MAGISTRÁT HLAVNÍHO MĚSTA PRAHY

Připomínkování Metropolitního plánu hl. m. Prahy

Druh subjektu		Orgán veřejné moci			
Jméno		Příjmení			
Titul před		Titul za		Datum narození	
Jméno/Název subjektu		Městská část Praha 8			
Jméno jednatele		Radomír Nepil			
IČ	63797	ID datové schránky	g5ybpd2		
Ulice	Zenklova	Č. popisné/ č. evidenční	1/35		
PSČ	18000	Obec	Praha 8		
Telefon		Email	radomir.nepil@praha8.cz

XII/35/a (431)

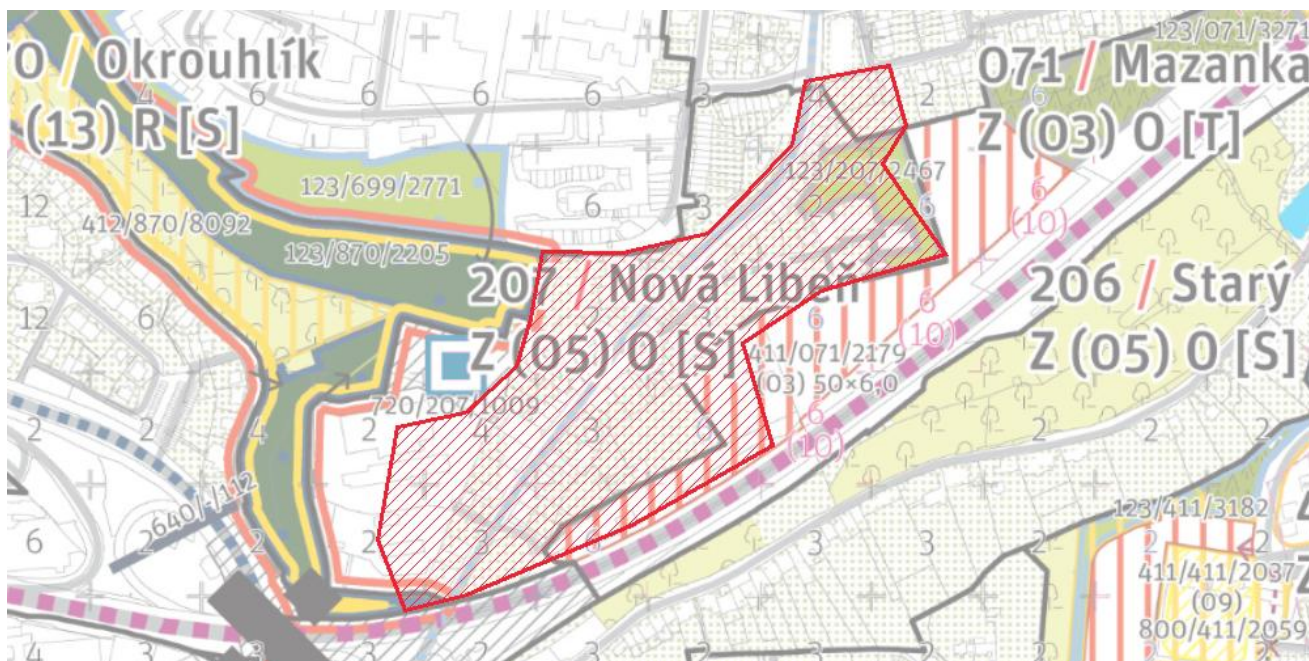
B22 - Požadujeme garantovat liniový charakter městských domů se soukromými zahradami o dvou až třech podlažích. Měřítko zástavby se zmenšuje na severním okraji sub-lokality a v přilehlých ulicích Zvonařovská a Vinopalnická, kde se nachází samostatné rodinné domy o dvou podlažích. Stavební čára je uzavřená v jižní části sub-lokality a směrem na sever se postupně stává otevřenou. Stavební čára je shodná s

uliční čarou, která je u městských domů převážně osazena aktivním parterem, u rodinných domů je osazena vstupy do budov či vraty do garáží a do soukromých dvorů. Zrnitost zástavby je jemná až polohrubá. Tuto připomínku považuje městská část za zásadní.

Text vyjádření: Níže je uveden původní text vyjádření uplatněný v rámci veřejného projednání Metropolitního plánu v roce 2022. Připomínkující souhlasí s návrhem řešení této vyznačené části Metropolitního plánu předkládaného pořizovatelem v rámci opakovaného veřejného projednání, a proto již na původním požadavku (viz níže) netrvá a považuje jej za překonaný.

XII/35/b (432)

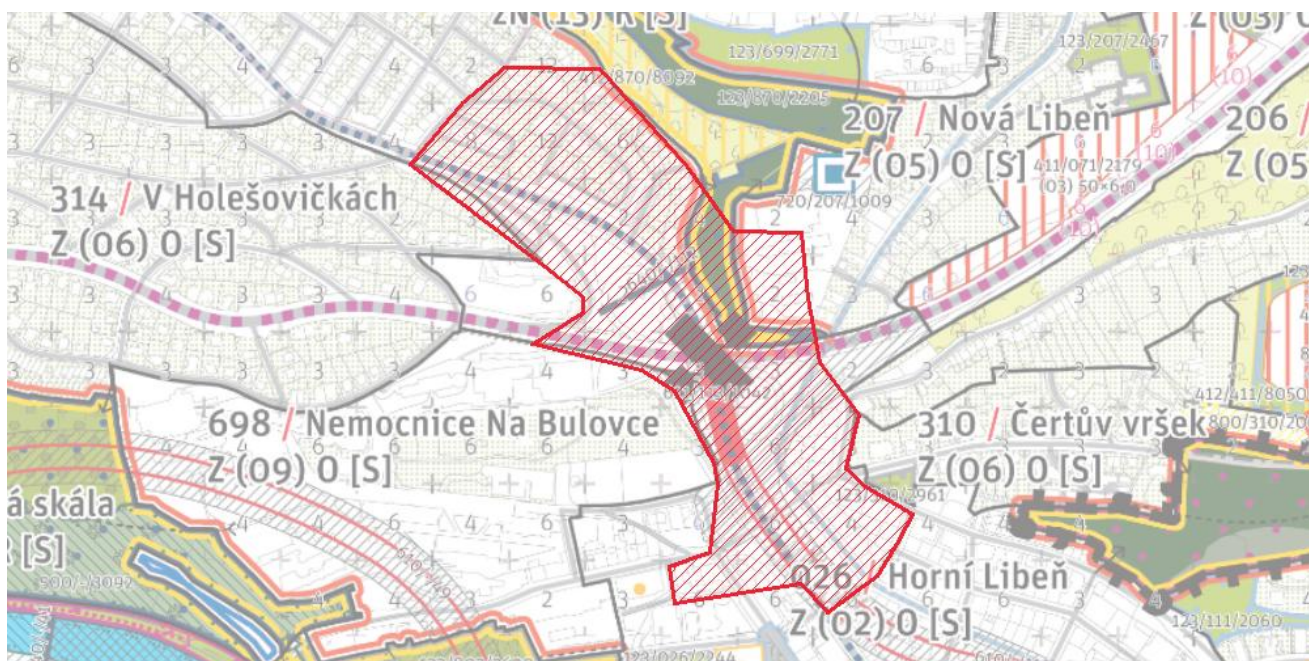
B18 Okrajově - Požadujeme garantovat charakter smíšeně obytného města s bytovými domy v blokové struktuře o čtyřech až pěti podlažích v severní části doplněných viladomy o dvou až třech podlažích se soukromými zahradami. Zástavba je členěna do urbánních bloků. Hlavní urbánní osu tvoří ulice Zenklova a měřítko zástavby se zmenšuje směrem od ní k okraji sub-lokality. Vnitrobloky tvoří soukromé zahrady a užitné dvory. Stavební čára je uzavřená do ulice Zenklova a shodná s uliční čarou, v ostatních ulicích je spíše otevřená a odsazená od uliční čáry. Prostor mezi nimi tvoří soukromé zahrady a předzahrádky. Uliční čára je v ulici

Zenklova v převažující délce osazena aktivním parterem, v ostatních ulicích ji tvoří vizuálně propustné ploty. Zrnitost zástavby je polohrubá. Fyzickou podobu určí územní studie. Tuto připomínku považuje městská část za zásadní.

Text vyjádření: Níže je uveden původní text vyjádření uplatněný v rámci veřejného projednání Metropolitního plánu v roce 2022. Připomínkující souhlasí s návrhem řešení této vyznačené části Metropolitního plánu předkládaného pořizovatelem v rámci opakovaného veřejného projednání, a proto již na původním požadavku (viz níže) netrvá a považuje jej za překonaný.

XII/35/c (433)

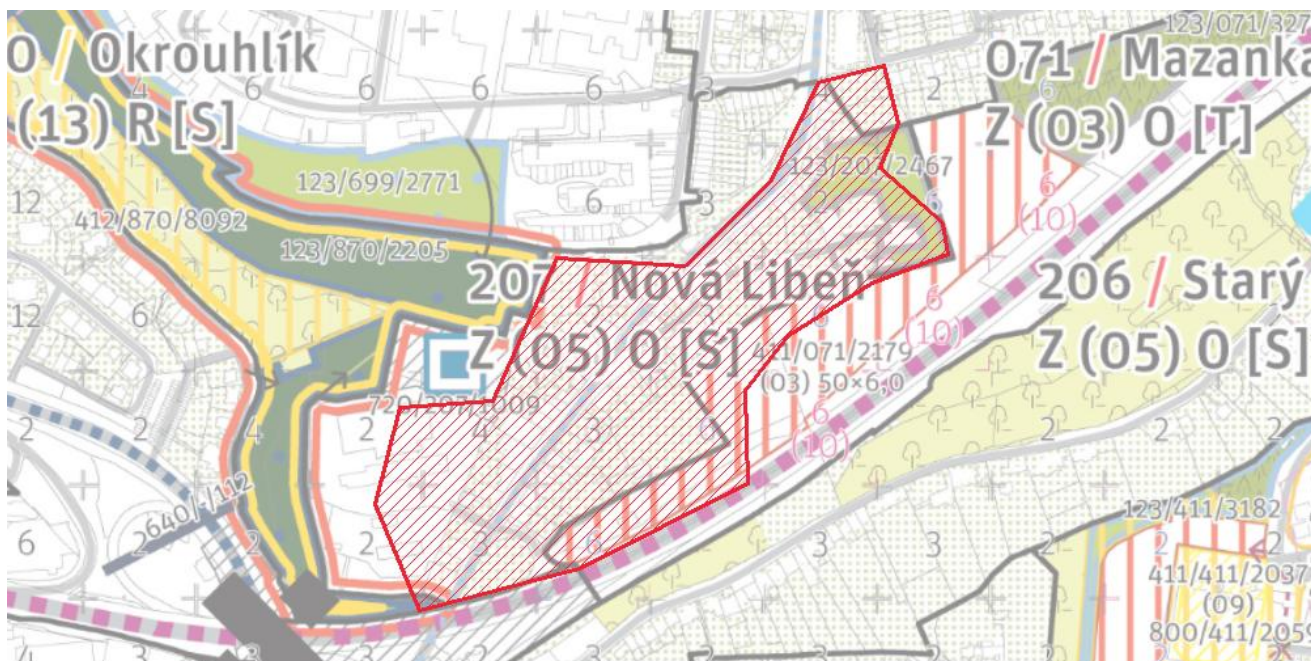
B22 - Požadujeme garantovat vnitřní předměstí + okrajově řemeslné dvory.

Tuto připomínku považuje městská část za zásadní.

Text vyjádření: Níže je uveden původní text vyjádření uplatněný v rámci veřejného projednání Metropolitního plánu v roce 2022. Připomínkující souhlasí s návrhem řešení této vyznačené části Metropolitního plánu předkládaného pořizovatelem v rámci opakovaného veřejného projednání, a proto již na původním požadavku (viz níže) netrvá a považuje jej za překonaný.

XII/35/d (434)

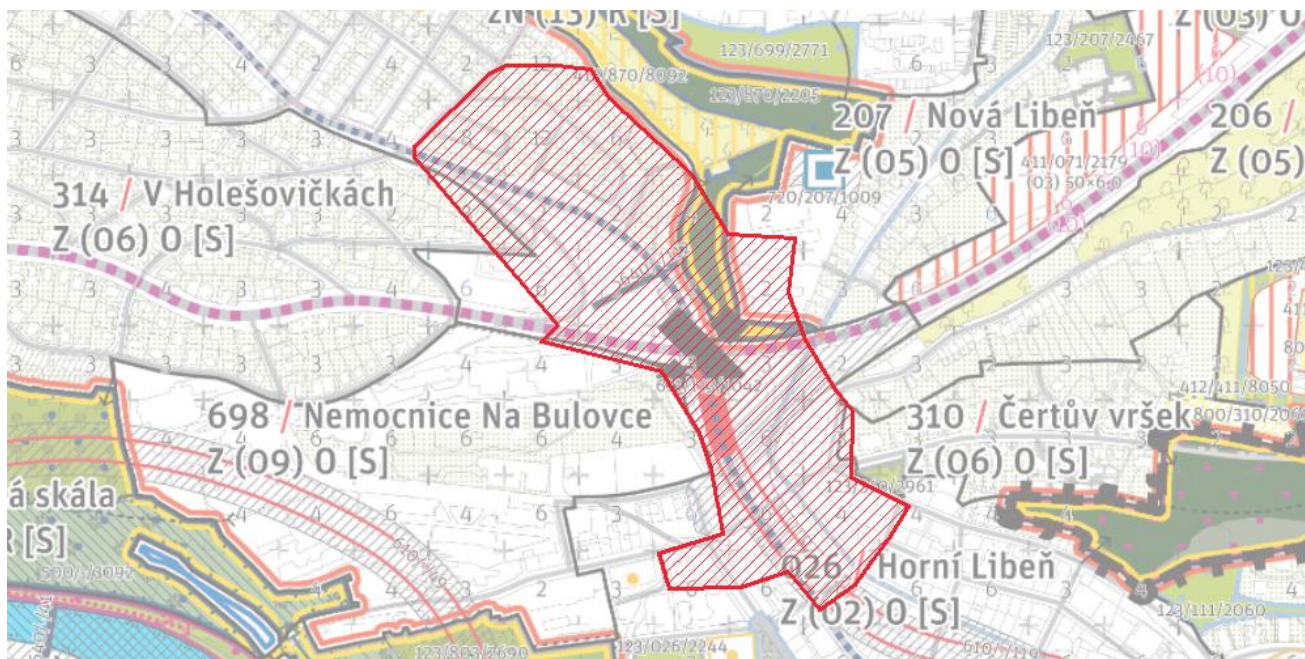
B18 Okrajově - Požadujeme garantovat vnitřní město + vnitřní předměstí + řemeslné dvory.

Tuto připomínku považuje městská část za zásadní.

Text vyjádření: Níže je uveden původní text vyjádření uplatněný v rámci veřejného projednání Metropolitního plánu v roce 2022. Připomínající souhlasí s návrhem řešení této vyznačené části Metropolitního plánu předkládaného pořizovatelem v rámci opakovaného veřejného projednání, a proto již na původním požadavku (viz níže) netrvá a považuje jej za překonaný.

Požadujeme doplnit do výkresů nového územního plánu hl. m. Prahy XII/35/e (435)

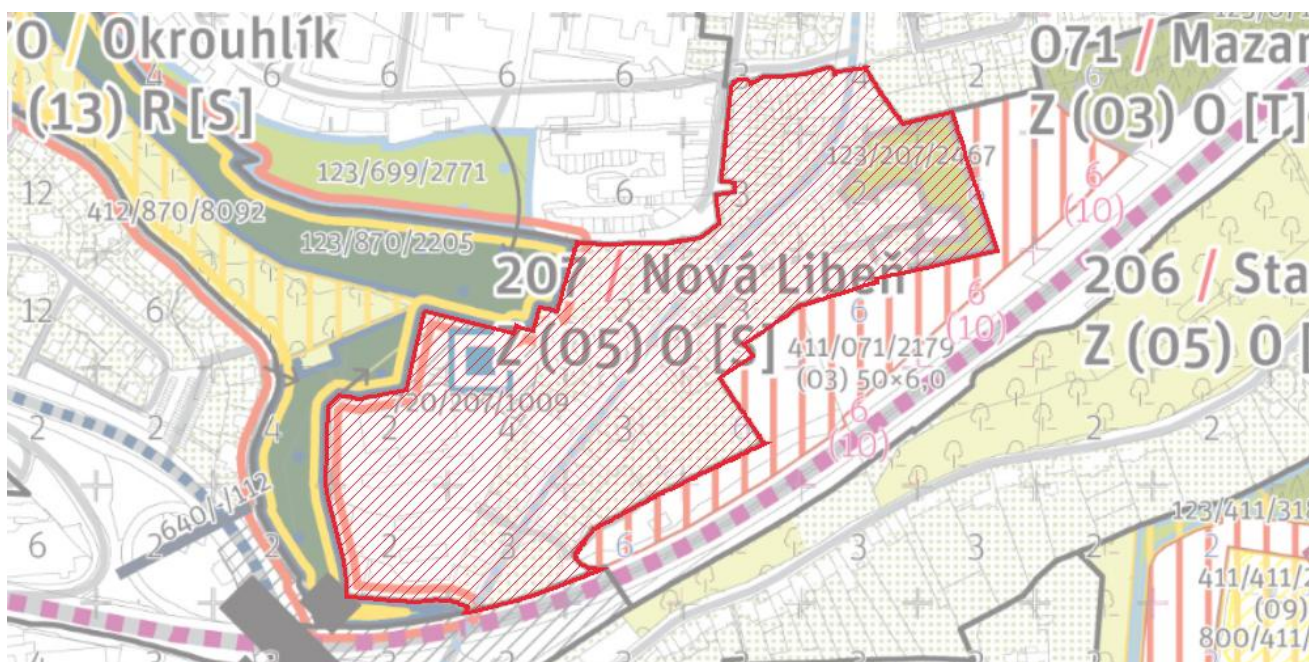
Pěší propojení, propojení do krajiny, cyklistické propojení - návrh,
zahlobená páteřní komunikace - návrh.

Text vyjádření: Níže je uveden původní text vyjádření uplatněný v rámci veřejného projednání Metropolitního plánu v roce 2022. Připomínající souhlasí s návrhem řešení této vyznačené části Metropolitního plánu předkládaného pořizovatelem v rámci opakovaného veřejného projednání, a proto již na původním požadavku (viz níže) netrvá a považuje jej za překonaný.

XII/36/a (436)

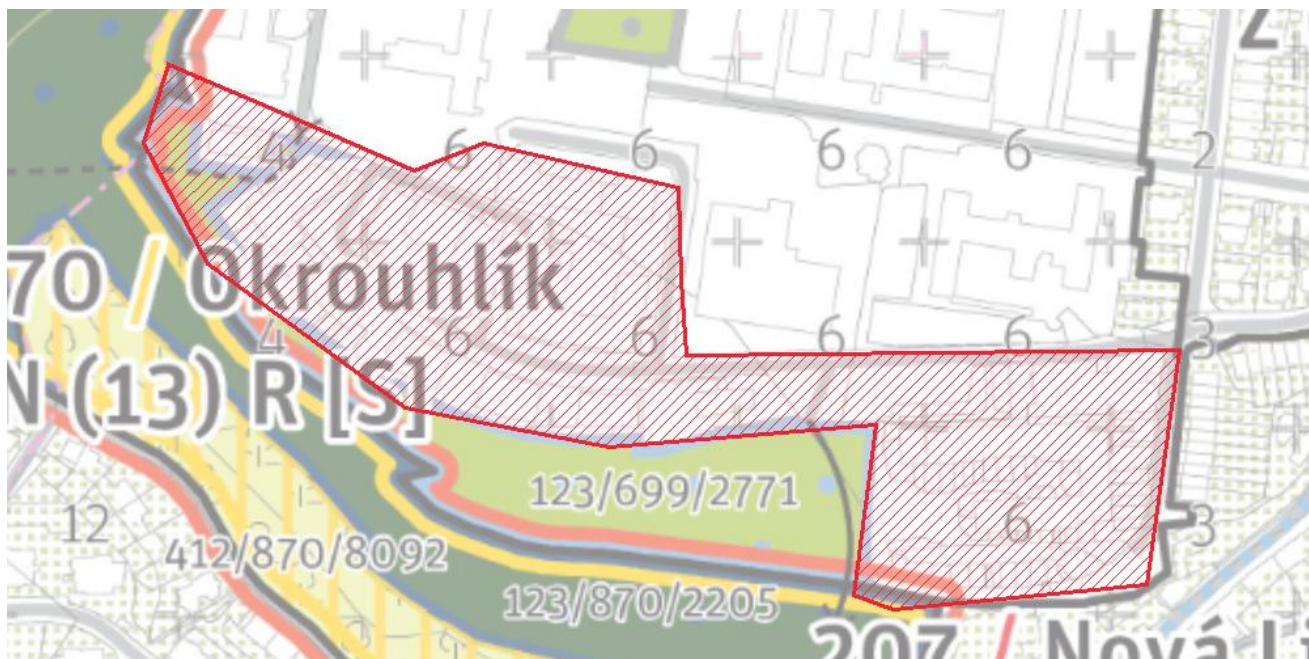
D01 - Požadujeme garantovat charakter komponované sídlištní zástavby bodových domů a domů v polobloku o čtyřech až sedmi podlažích. Sublokalita je převážně tvořena soliterními objekty v poloveřejných zahradách. Stavební čára je volná a ustupuje za uliční čáru definovanou vzrostlou zelení. Prostor mezi nimi je využitý pro poloveřejnou zeleň a soukromé předzahrádky. Parter obytných domů v nivelitě ulice a ve

zvýšeném přízemí je místy využíván pro komerční účely. Zrnitost
zástavby je polohrubá.
Tuto připomínku považuje městská část za zásadní.

Text vyjádření: Níže je uveden původní text vyjádření uplatněný v rámci veřejného projednání Metropolitního plánu v roce 2022. Připomínající souhlasí s návrhem řešení této vyznačené části Metropolitního plánu předkládaného pořizovatelem v rámci opakovaného veřejného projednání, a proto již na původním požadavku (viz níže) netrvá a považuje jej za překonaný.

XII/36/b (437)

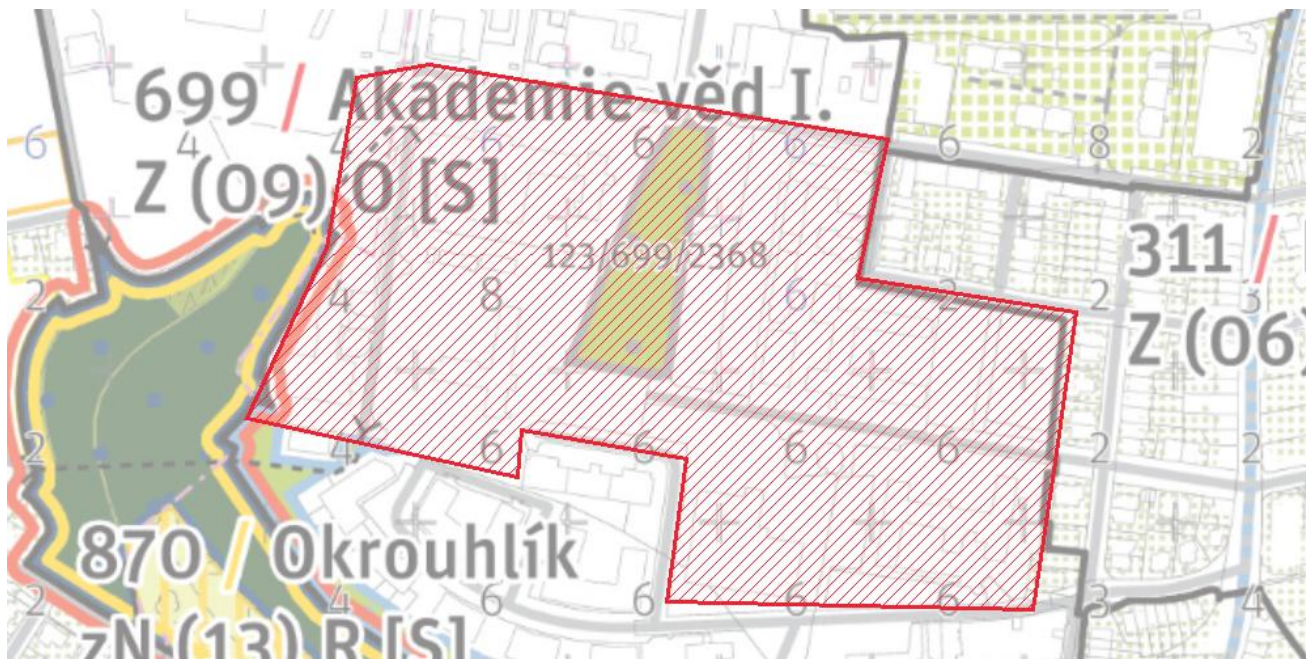
D02 - Požadujeme garantovat charakter zástavby kampusu budov výzkumných institucí o jednom až sedmi podlažích v poloveřejné zeleni. Sub-lokalita je převážně tvořena solitárními objekty v přímém kontaktu s veřejným prostranstvím. Stavební čára je volná a ustupuje za uliční čáru definovanou vzrostlou zelení. Prostor mezi nimi je využitý pro poloveřejnou zeleň. Parter domů je v nivelitě ulice či ve zvýšeném přízemí místy využíván pro komerční účely. Zrnitost zástavby je hrubá. Tuto připomínku považuje městská část za zásadní.

Text vyjádření: Níže je uveden původní text vyjádření uplatněný v rámci veřejného projednání Metropolitního plánu v roce 2022. Připomínající souhlasí s návrhem řešení této vyznačené části Metropolitního plánu předkládaného pořizovatelem v rámci opakovaného veřejného projednání, a proto již na původním požadavku (viz níže) netrvá a považuje jej za překonaný.

XII/36/c (438)

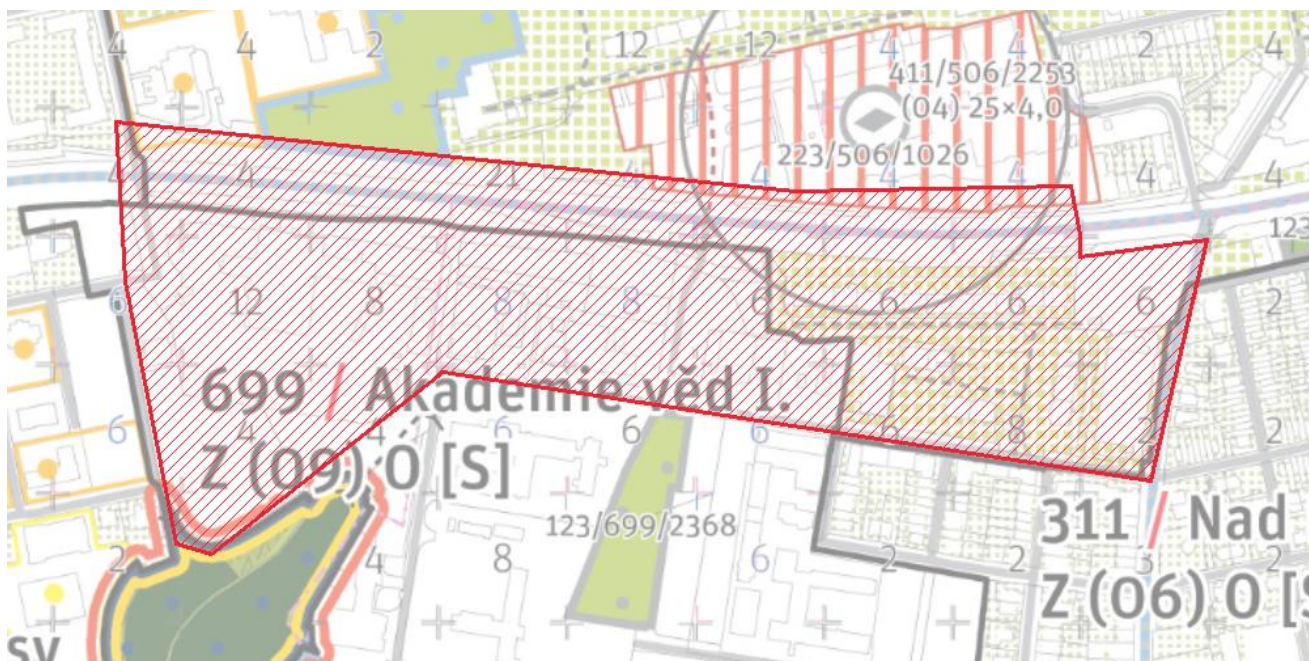
D04 - Požadujeme garantovat charakter komponované sídlištní zástavby bodových a deskových domů a administrativních objektů v poloveřejné zeleni. Sub-lokalita je převážně tvořena soliterními objekty v přímém kontaktu s veřejným prostranstvím.

Fyzickou podobu určí územní studie.

Text vyjádření: Níže je uveden původní text vyjádření uplatněný v rámci veřejného projednání Metropolitního plánu v roce 2022. Připomínající souhlasí s návrhem řešení této vyznačené části Metropolitního plánu předkládaného pořizovatelem v rámci opakovaného veřejného projednání, a proto již na původním požadavku (viz níže) netrvá a považuje jej za překonaný.

XII/36/d (439)

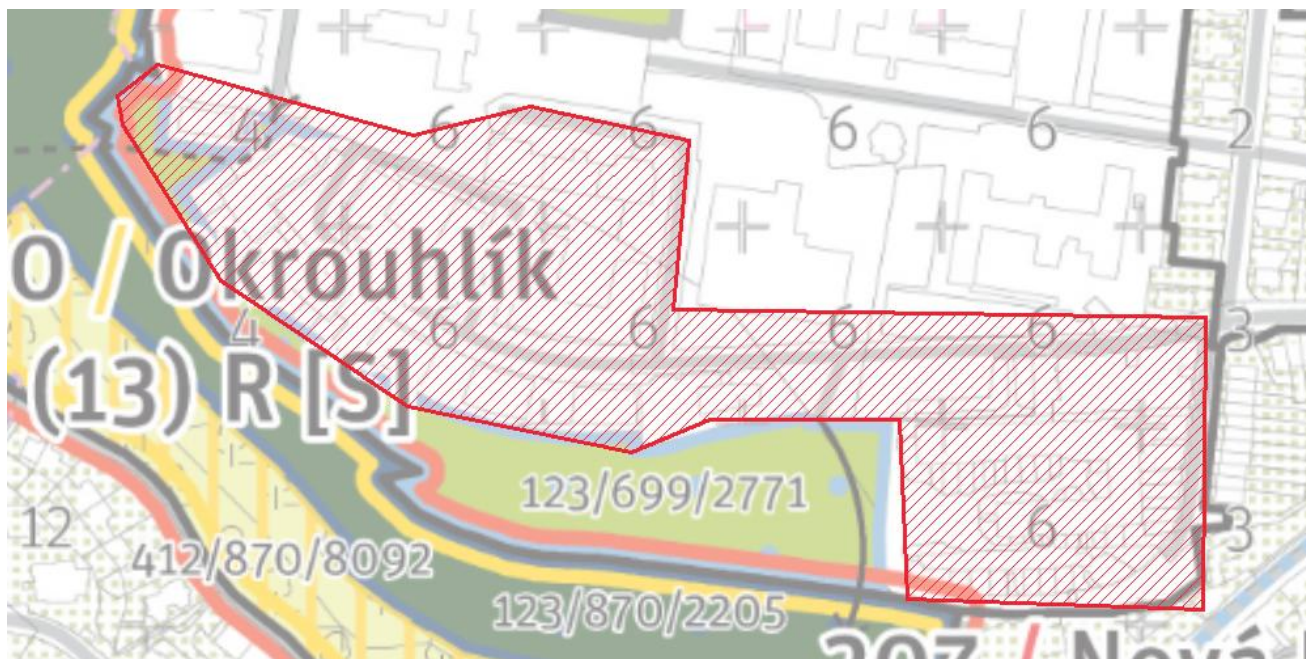
D01 - Požadujeme garantovat moderní předměstí + specifické areály okrajově.

Text vyjádření: Níže je uveden původní text vyjádření uplatněný v rámci veřejného projednání Metropolitního plánu v roce 2022. Připomínající souhlasí s návrhem řešení této vyznačené části Metropolitního plánu předkládaného pořizovatelem v rámci opakovaného veřejného projednání, a proto již na původním požadavku (viz níže) netrvá a považuje jej za překonaný.

XII/36/e (440)

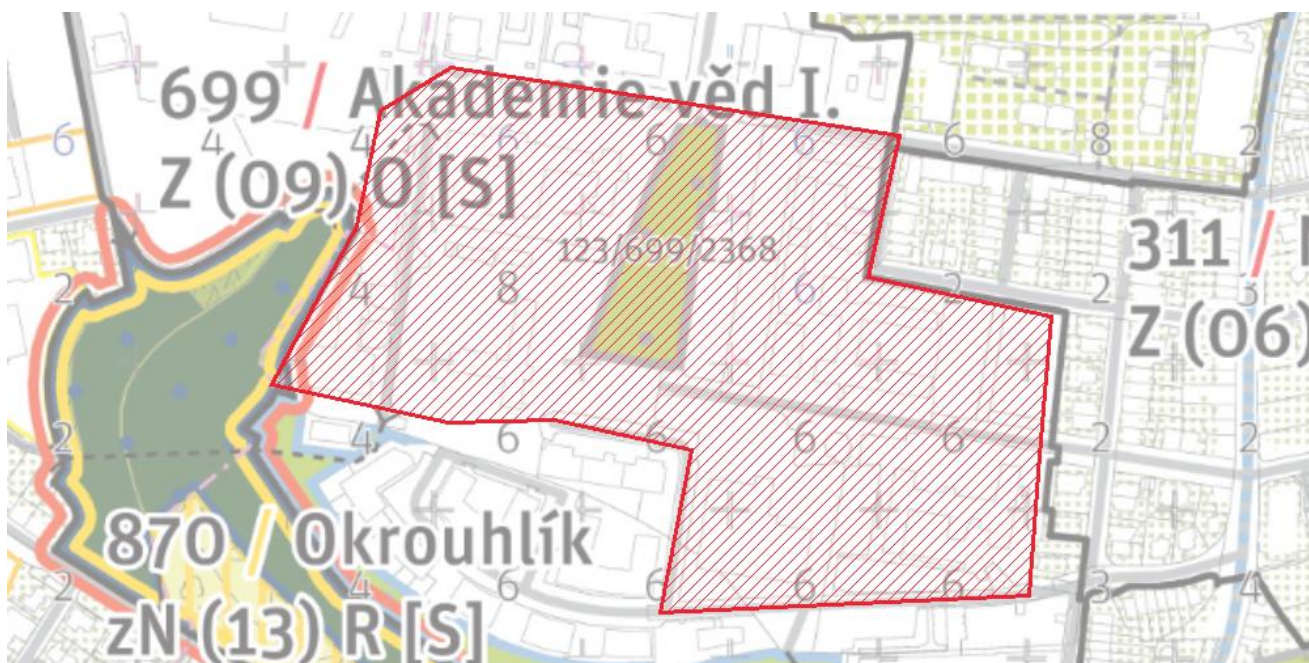
D02 - Požadujeme garantovat specifické areály + moderní předměstí.
Tuto připomínku považuje městská část za zásadní.

Text vyjádření: Níže je uveden původní text vyjádření uplatněný v rámci veřejného projednání Metropolitního plánu v roce 2022. Připomínající souhlasí s návrhem řešení této vyznačené části Metropolitního plánu předkládaného pořizovatelem v rámci opakovaného veřejného projednání, a proto již na původním požadavku (viz níže) netrvá a považuje jej za překonaný.
